Pôle d'Échanges Multimodal

TER Nice Saint-Augustin

Bilan de la concertation

CONCERTATION NICE SAINT AUGUSTIN (MR)

Planche 1 - Le projet soumis à concertation – Dépliant page 1

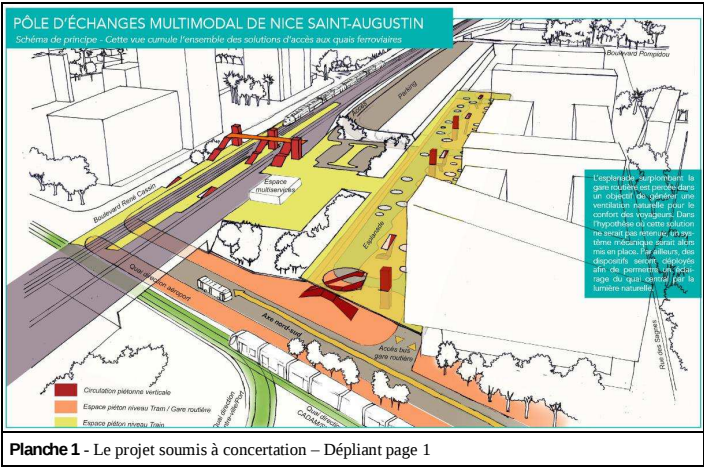
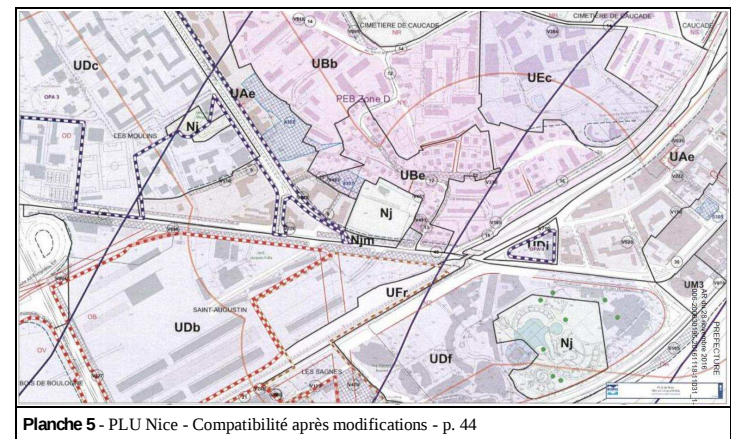
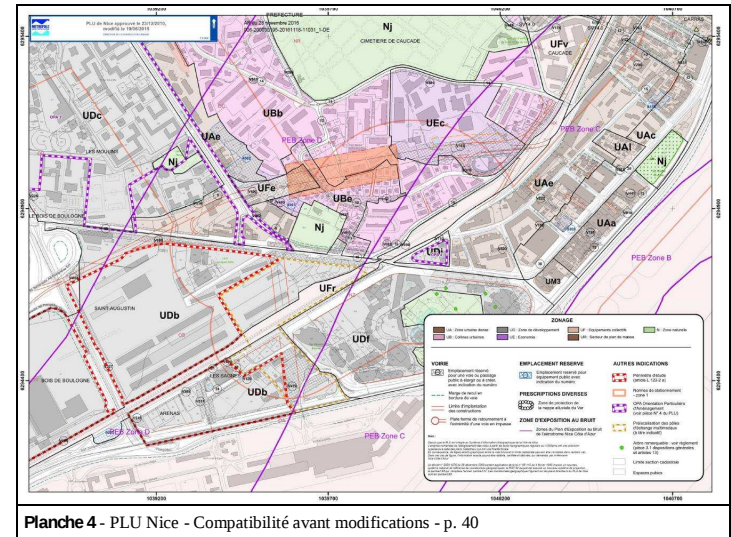
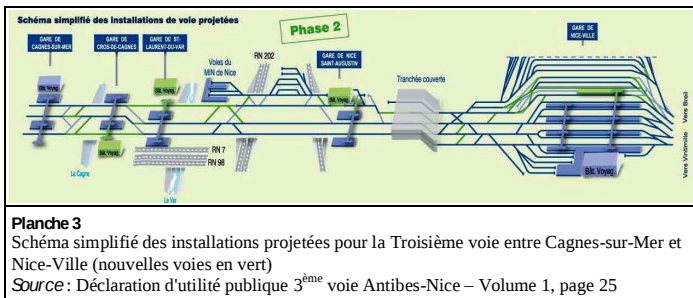
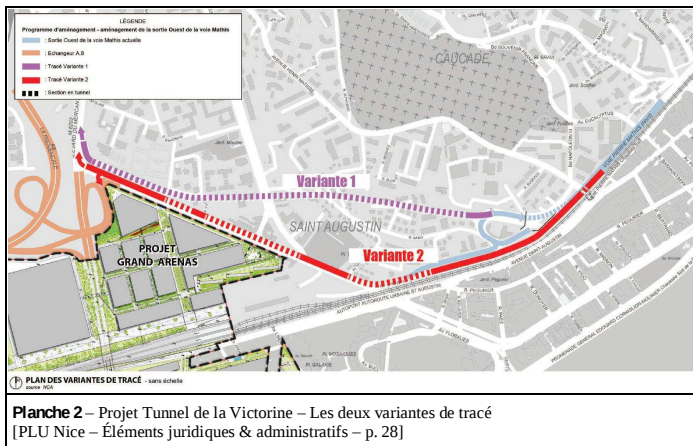
Bien qu'il ait été convié comme d'autres acteurs régionaux à une présentation préliminaire du projet¹, le GIR Maralpin considère que le document et l'information sur le projet mis à disposition du public [cf. Planche 1] présentent de grandes insuffisances pour permettre à ce dernier de situer le projet dans son contexte et d'en saisir les enjeux à court et à long terme.
